Gesch.-Z.: 31.50/3367/2008

**Bebauungsplan Nr. 79 „Zamenhofweg“  
Fühzeitige Beteiligung der Behörden und sonstigen Träger öffentlicher Be-  
lange gem. § 4 Abs. 1 BauGB**

es folgt eine Stellungnahme zu **Baugrund und Geologie** (vgl. Tab.1, Abb. 1 und 2):

**Abb. 1:** Geologie (Oberer Grundwasserleiter) zwischen Zamenhofweg und Esperantoweg.

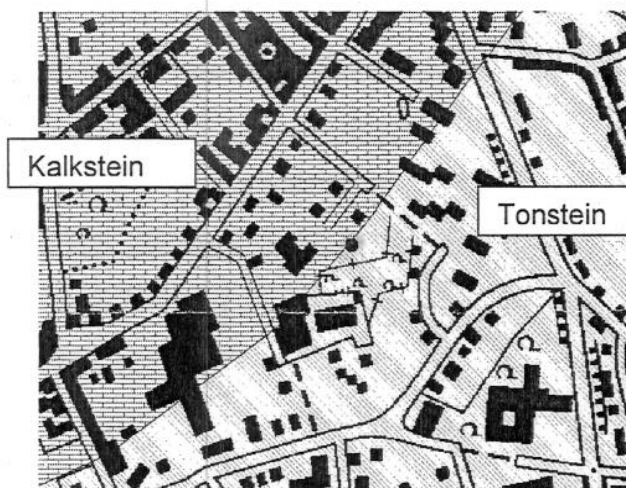
Der *Zamenhofweg* (südliches Ende: geplanter Wendebereich) befindet sich über verkarstungsfähigem erdfallgefährdetem Kalkstein. Südlich des Kindergartens ist bereits ein Erdfall verzeichnet (vgl. Abb. 2). Es ist durch eine Baugrunduntersuchung zu prüfen, inwieweit die *Oberen Honselers Schichten* (Schichtensignatur *tmh2*<sup>1</sup>) von Kalksteinbänken durchsetzt sind und Standfestigkeit gewährleistet ist.
